改善箇所説明図

オートマチックトランスミッション断面

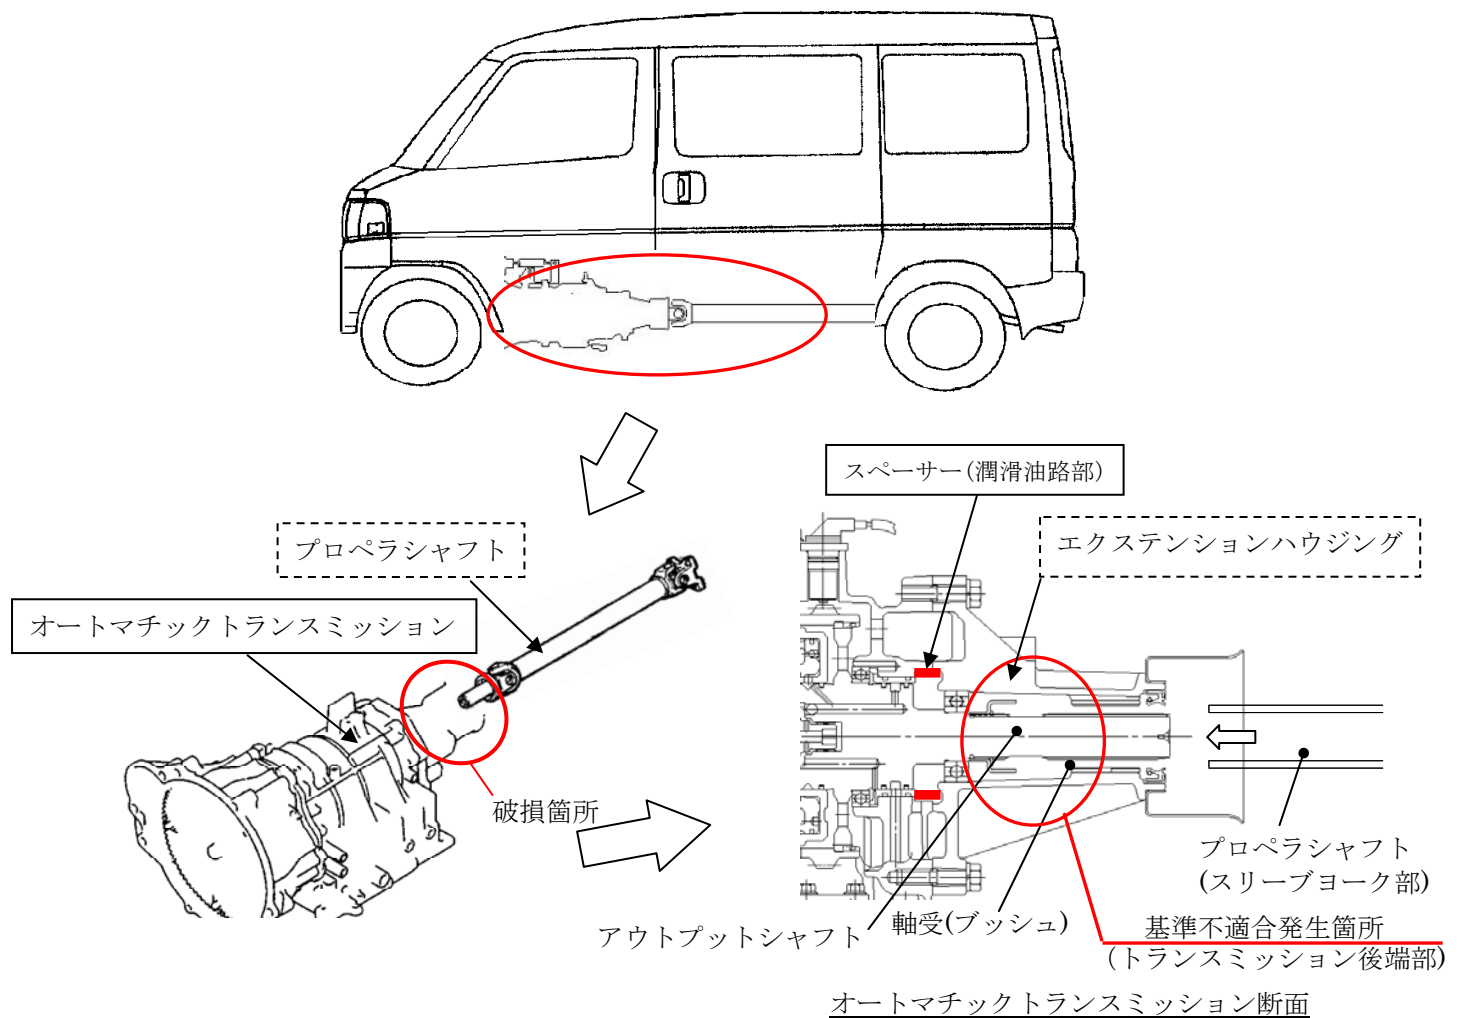
4速オートマチックトランスミッションにおいて、トランスミッションケース内部の潤滑油路が不適切なため、高速走行時(65km/h 超え)に、プロペラシャフトとの潤滑が不足となることがある。そのため、そのままの状態で使用を続けると、トランスミッション後端部が破損し、走行不能となるおそれがある。また、一部の車種においては、プロペラシャフトが外れ、燃料タンクを損傷させ、燃料漏れとなるおそれがある。

全車両、エクステンションハウジング及びプロペラシャフトを点検し、

- ①いずれも異常が認められない場合は、オートマチックトランスミッション内に潤滑油路変更用スペーサーを追加する。
- ②エクステンションハウジング及びプロペラシャフトのいずれか、または両方に異常がある場合は、オートマチックトランスミッションのアウトプットシャフトを点検し、異常が認められる場合は、新品のプロペラシャフトおよび潤滑油路を変更した対策品オートマチックトランスミッションに交換する。
- ③エクステンションハウジング及びプロペラシャフトのいずれか、または両方に異常がある場合は、オートマチックトランスミッションのアウトプットシャフトを点検し、異常がない場合は、オートマチックトランスミッション内に潤滑油路変更用スペーサーを追加し、新品のプロペラシャフトおよび新品のエクステンションハウジングに交換する。

なお、改善作業が完了するまでの暫定措置として、対象の使用者に対し、高速走行(65km/h 超え)での使用停止を要請する。

識別：トランスミッションケース後方左下部に白または黄色のペイントを塗布する。
